**Przebudowa Budynku Biblioteki Uniwersyteckiej Uniwersytetu Warmińsko – Mazurskiego w Olsztynie – dostosowanie budynku do wymogów ochrony przeciwpożarowej.**

Aneks nr 1

## 1. Opis projektowanej zmiany

NAZWA RYS. **Elewacje - aneks** NR 01

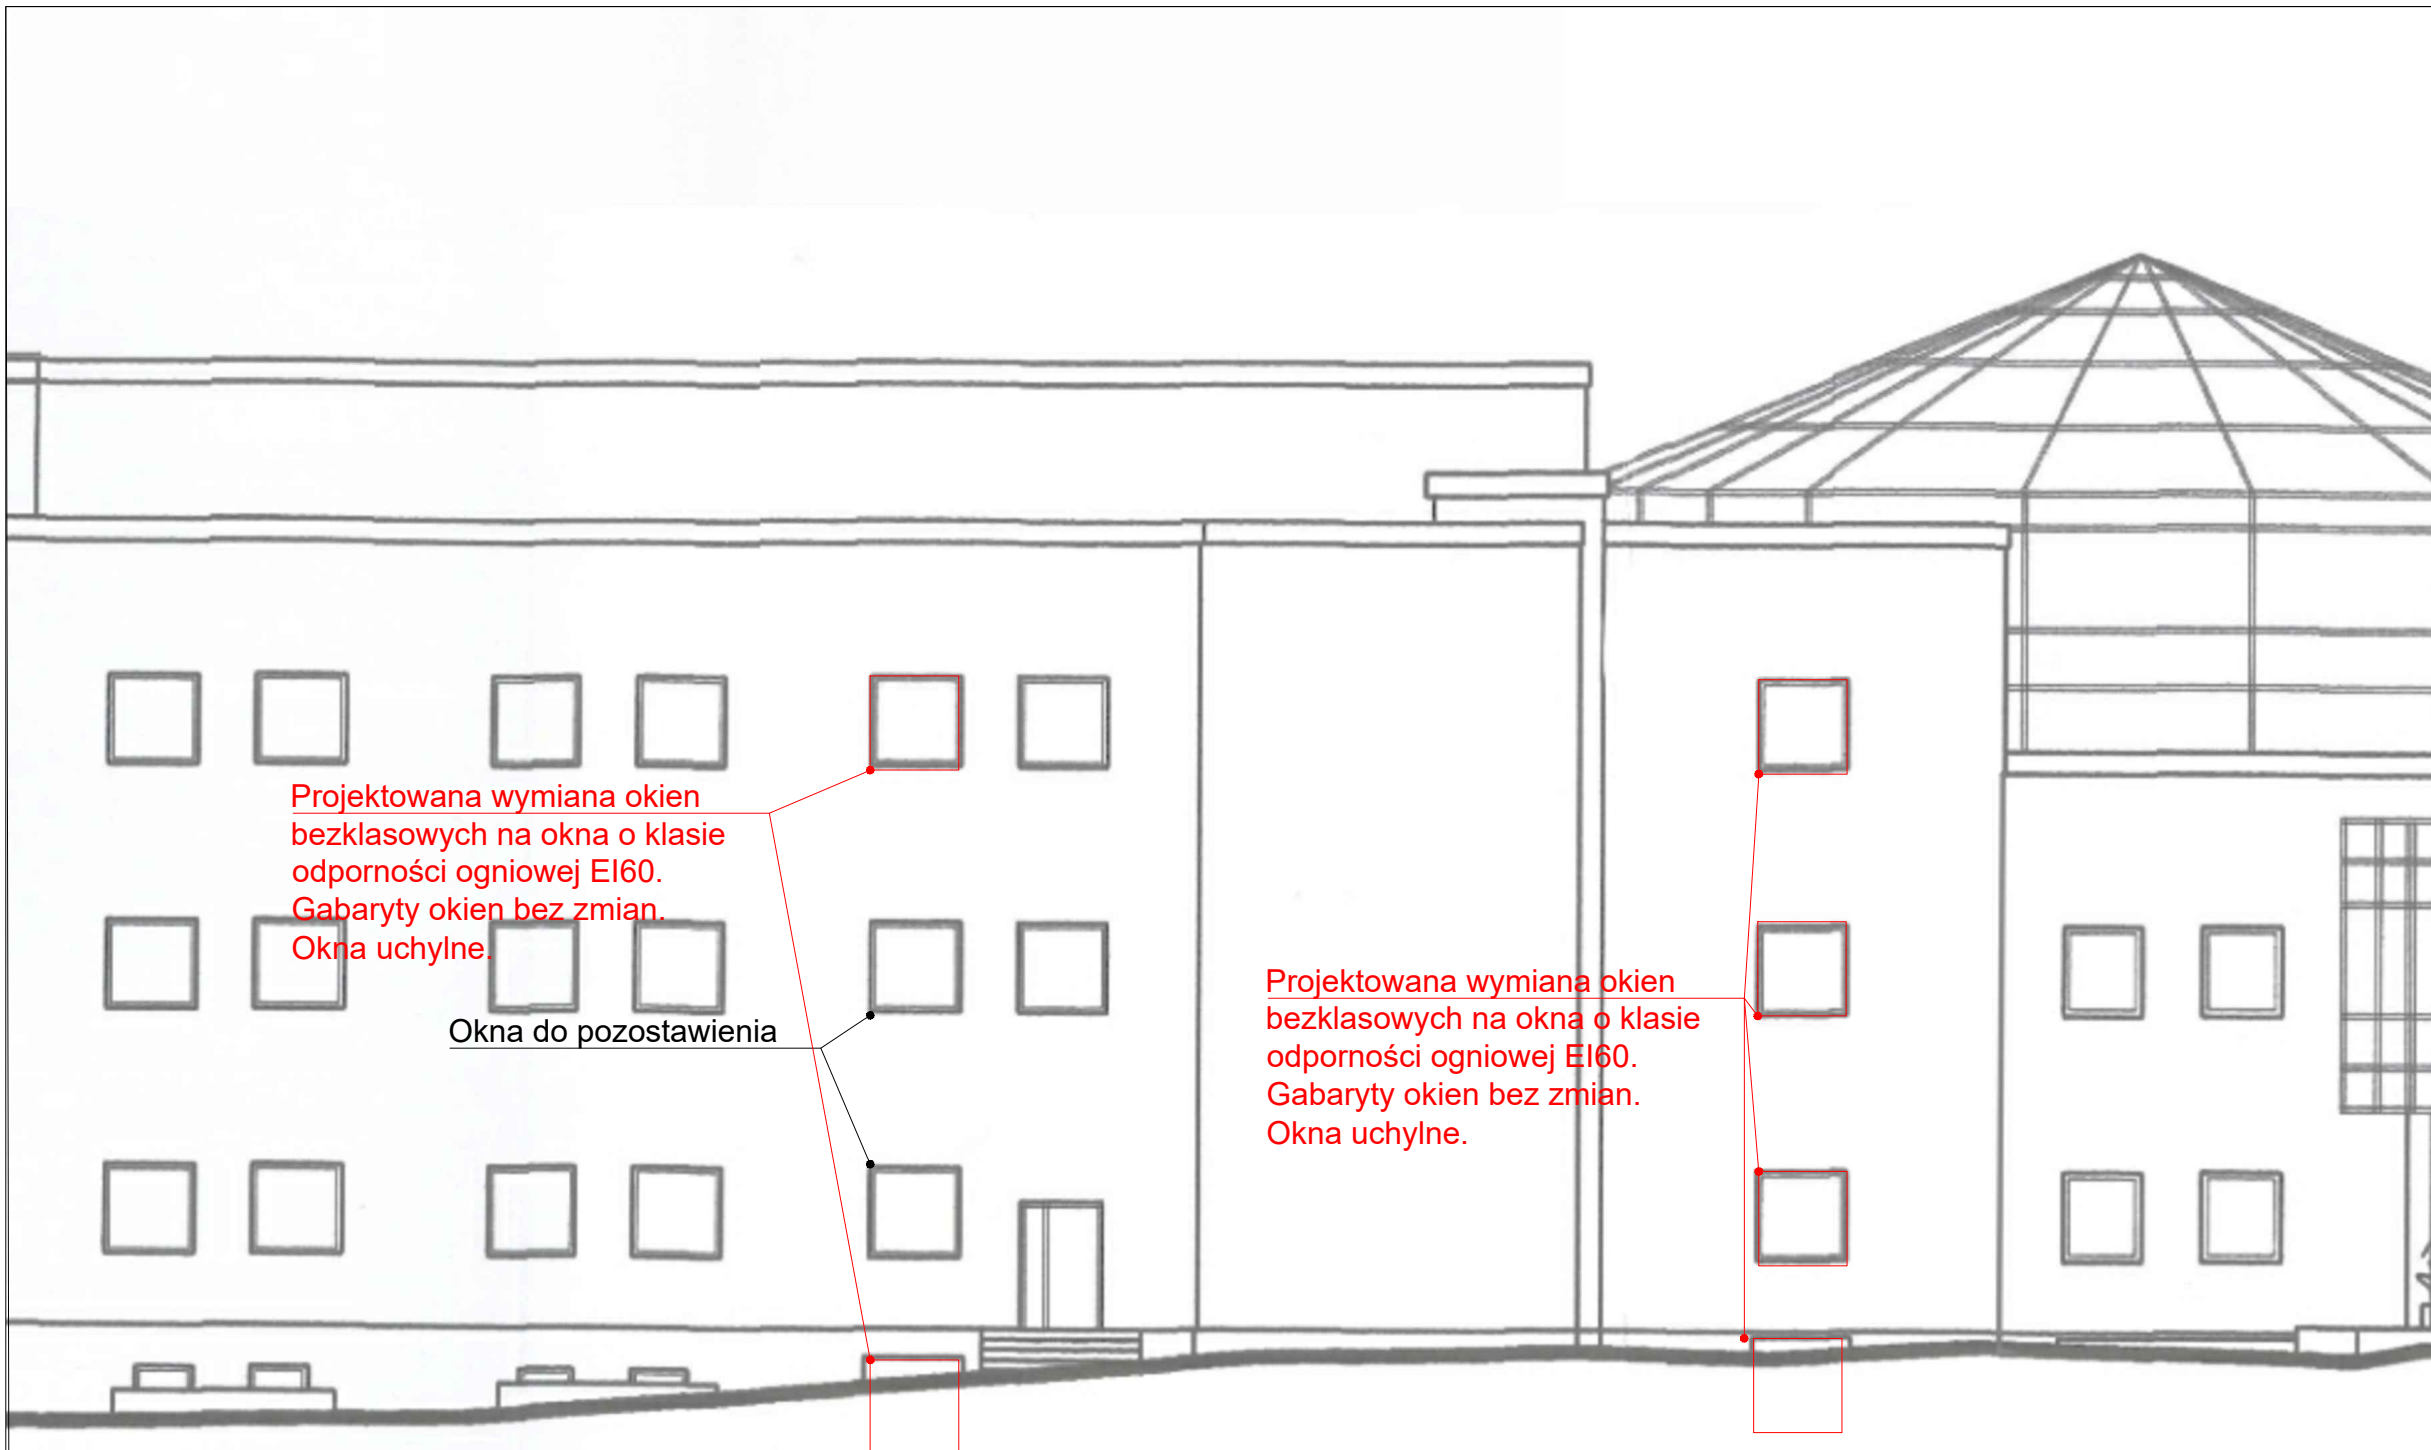
Przedmiotem zmian są okna na elewacji zachodniej. W związku z niejasnościami zawartymi w ekspertyzie ppoż. będącej załącznikiem do pierwotnego projektu stwierdzono potrzebę zaprojektowania dodatkowych okien ppoż. na elewacji zachodniej na ścianach w sąsiedztwie klatki schodowej. Projektowane okna zwiększają ilość sumaryczną ilość okien ppoż. względem pierwotnego projektu o 4. Okna należy wykonać w klasie EI60 rozwierano uchylne. W razie stwierdzenia braku możliwości wykonania okien rozwierano uchylnych należy wykonać okna jedynie uchylne.

Projektowana wymiana okien bezklasowych na okna o klasie odporności ogniowej EI60. Gabaryty okien bez zmian. Okna uchylne.

Projektowana wymiana okien bezklasowych na okna o klasie odporności ogniowej EI60. Gabaryty okien bez zmian. Okna uchylne.

# ELEWACJA ZACHODNIA
